**ASUNTO: ALEGACIONES PROPUESTA DE PROYECTO DE PLAN
HIDROLÓGICO 2022-2027.
CICLO 2022-2027**

A LA CONFEDERACIÓN HIDROGRÁFICA DEL SEGURA

FIGURA 1. Actuaciones frente a inundaciones en la comarca del Campo de Cartagena-Mar Menor. CHS septiembre 2021.

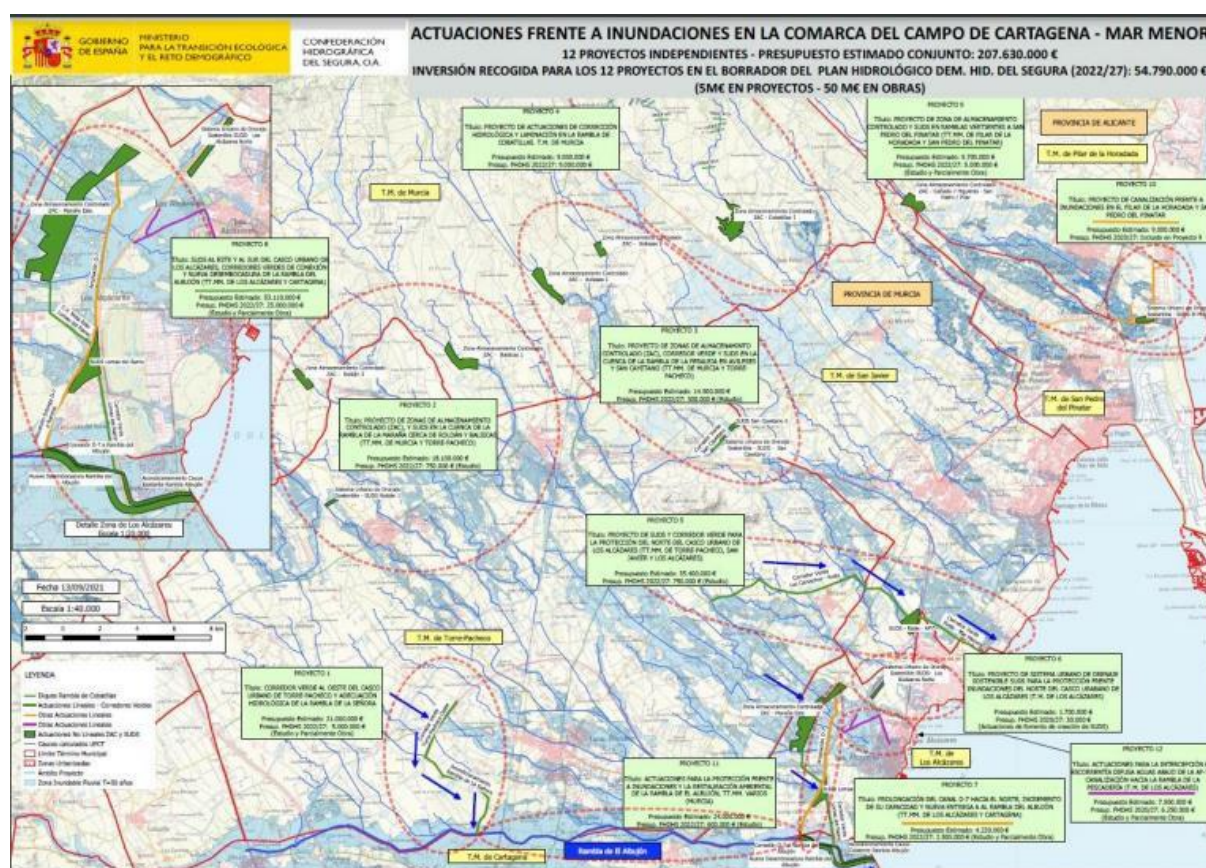
Las medidas que sobresalen son sendos “corredores verdes” para la protección del casco urbano de Los Alcázares. Para el “corredor centro-sur” hay consignada una dotación en el PdM para su ejecución, en su caso, de 25 millones de euros. La otra medida es el denominado “corredor norte”. A esta medida, con código de medida en el Plan Hidrológico 1.816, el borrador del PGRI le adjudica 750.000 euros para el estudio de viabilidad económica, técnica y ambiental. Ha sido ya presentada en el documento resumen de la mesa territorial del Campo de Cartagena-Mar Menor con un presupuesto de ejecución de 35 millones de euros.

La medida 1895 “Estudio de viabilidad económica, técnica y ambiental y, en su caso, ejecución del Corredor Verde para la canalización de escorrentías superficiales en episodios de inundaciones, y sistemas urbanos de drenaje sostenible para la protección de las zonas

Figura 3-13. Plano de calados para la Rambla de El Albuñón y la Rambla de Miranda. SNCZI

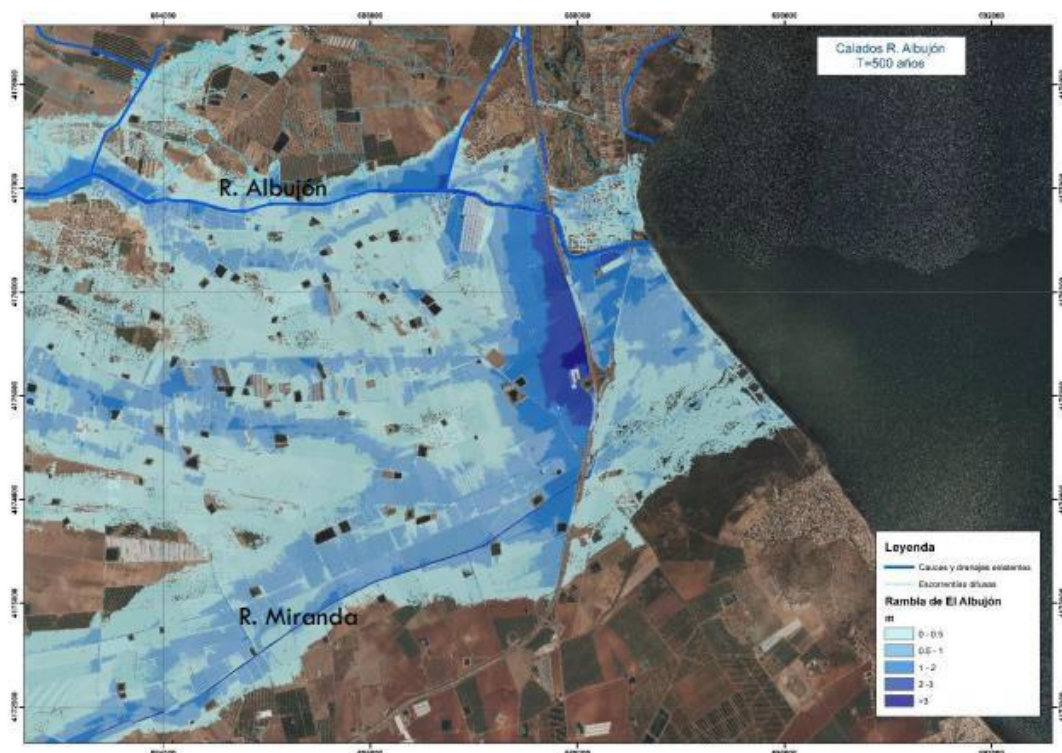
Como puede verse en la imagen anterior, se observa claramente el efecto de retención que genera el talud de la autopista AP7 sobre el flujo desbordado de la Rambla de El Albuñón y la Rambla de Miranda (más al sur). Este efecto de almacenamiento en la zona donde desagua el D7 alcanza calados superiores a los 2 m para el periodo de retorno de 500 años.

FIGURA 5. Zonas de flujo preferente de las ramblas de la Maraña y el Albujión. Lomas de Rame no tiene afección de la rambla de la Maraña y apenas de la del Albujión.

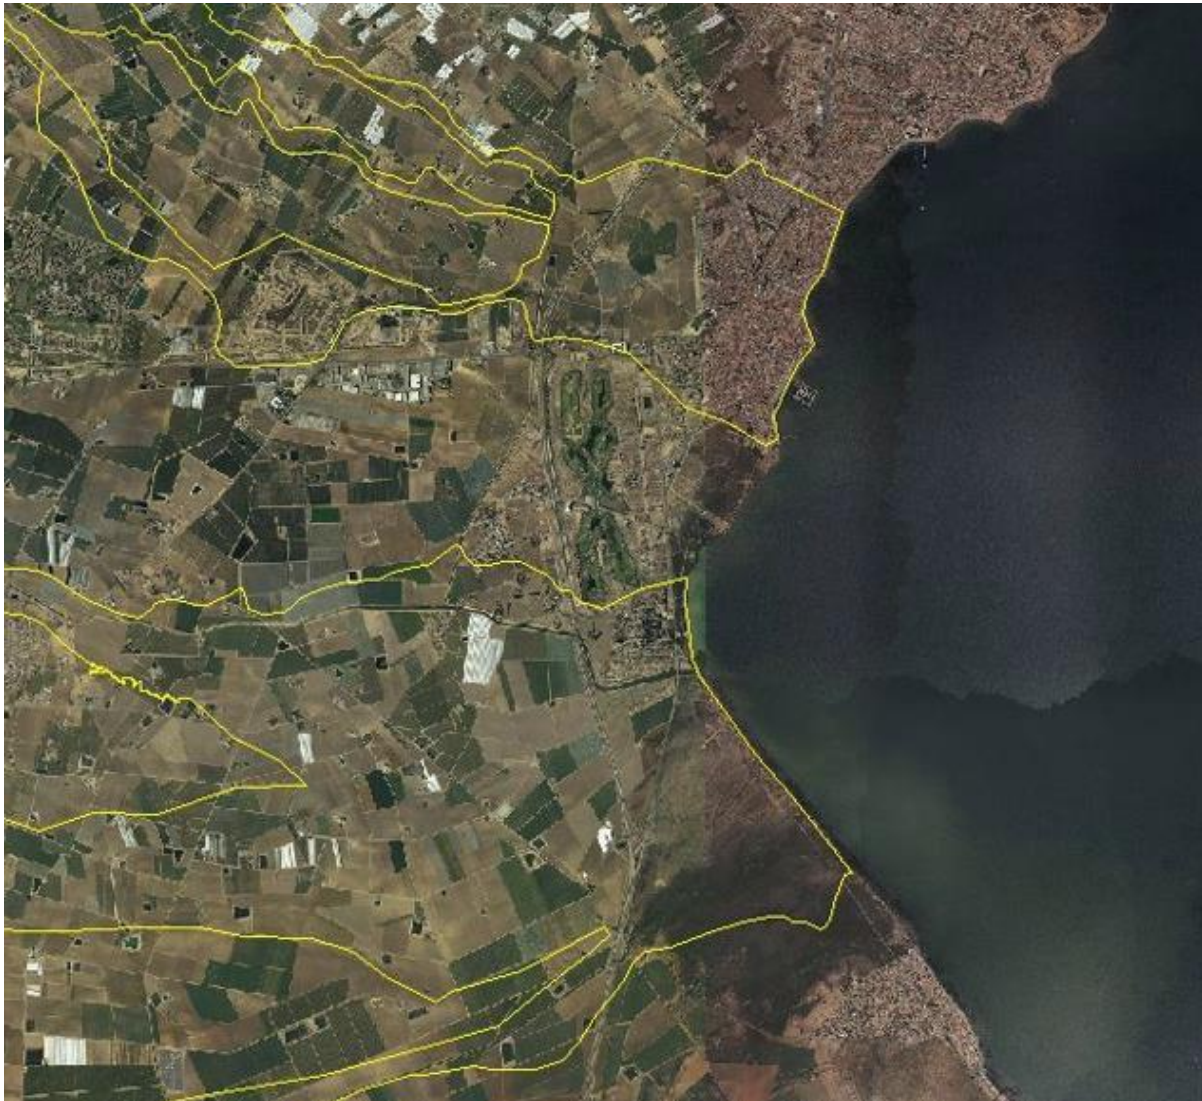
De esta cita cabe deducir que el planteamiento que presenta la propia CHS de la medida 1895 del PdM no ha sido suficientemente estudiado dada la situación que el propio encauzamiento del Albuñón, la configuración del trazado de la AP-7 y la propia configuración topográfica de la zona generarían a esta solución.
